改善箇所説明図

改善の内容

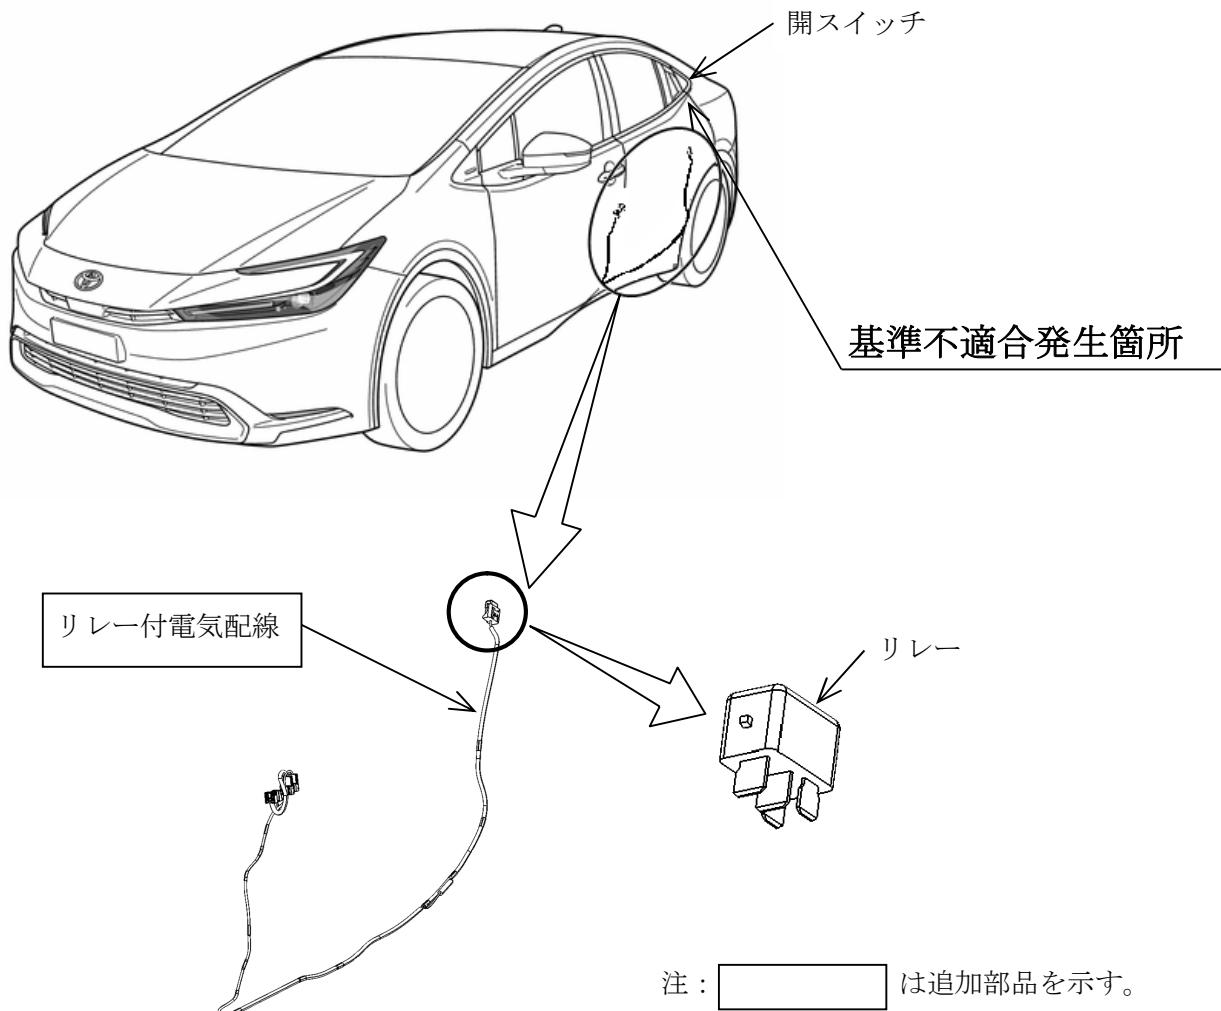
後席ドアの開スイッチにおいて、回路設計が不十分なため、当該スイッチ付近に水が溜まっている状態で極端なドア強閉を行うと、一時的にシール性が低下して、回路内に浸水し短絡することがある。そのため、半ドアとなって警告灯が点灯し、最悪の場合、意図せずドアが開くおそれがある。

全車両、左右の後席ドア回路に意図しないドア開を防止するリレー付電気配線を追加する。

識別：改善済車両には車台番号の1桁目の上に黄色ペイントを塗布する。
